**Verslag huishoudelijke elektrische installatie op laagspanning en zeer lage spanning****Algemeen:**

Referentie: <b>010-20260407-05</b>	Datum controle: <b>07/04/2026</b>
Keurder: <b>010</b>

Eigenaar: <b>Onbekend</b>	EAN-code: <b>541448820055668123</b>
Adres installatie: <b>Diestseweg 84, 2440 - Geel</b>	Nummer teller(s): <b>1SAG1200041787</b>
	Distributienetbeheerder installatie: <b>Fluvius</b>
Datum uitvoering installatie: <input checked="" type="checkbox"/> Vóór 01/10/1981 <input type="checkbox"/> Tussen 01/10/1981 en 01/06/2020 <input type="checkbox"/> Vanaf 01/06/2020	
Type: <input checked="" type="checkbox"/> Wooneenheid <input type="checkbox"/> Niet-huishoudelijk <input type="checkbox"/> PV <input type="checkbox"/> Batterij <input type="checkbox"/> Laadpaal

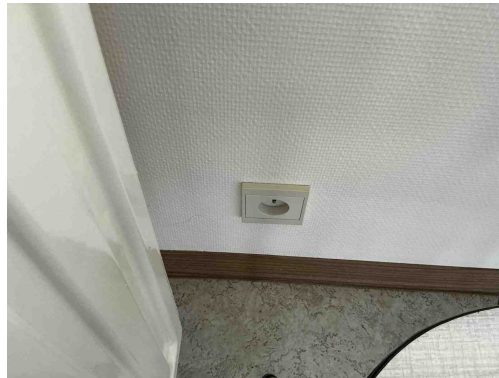
Inbreuk(en):

**B26** - Het elektrisch bord kon niet gedemonteerd worden (Boek 1: 5.3.5.1).  
*Opmerking: Wegens silicone*

**B17** - De voedingsspanning is niet op elk bord vermeld (Boek 1: 3.1.3.3).  
*Opmerking: Oa bord 1*

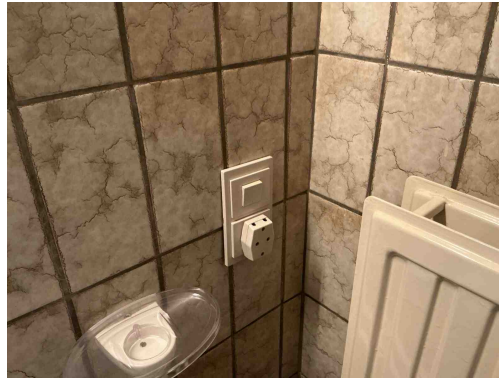
Inbreuk(en):

**T10** - Bepaalde contactdozen en/of schakelaars zijn niet degelijk bevestigd (Boek 1: 1.4.1.3).

*Opmerking: Oa badkamer , keuken , living,....*

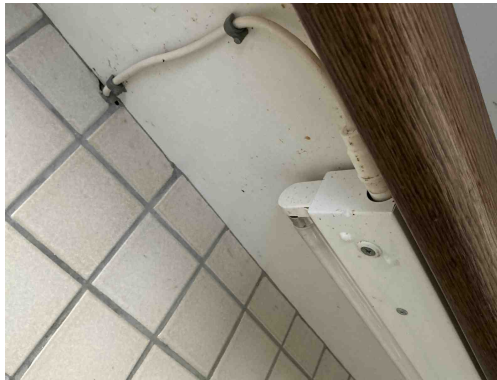
Inbreuk(en):

**T10** - Bepaalde contactdozen en/of schakelaars zijn niet degelijk bevestigd (Boek 1: 1.4.1.3).

*Opmerking: Oa badkamer, keuken, living,....*

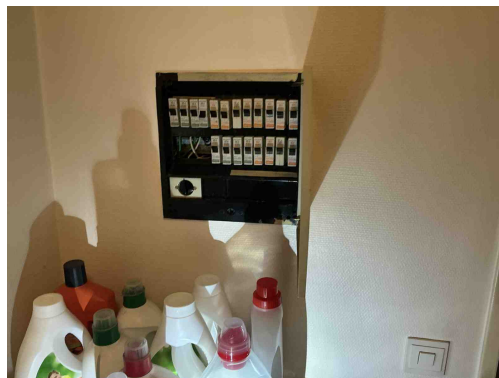
Inbreuk(en):

Klasse 0 armatuur

*Opmerking: Oa living en eetplaats*
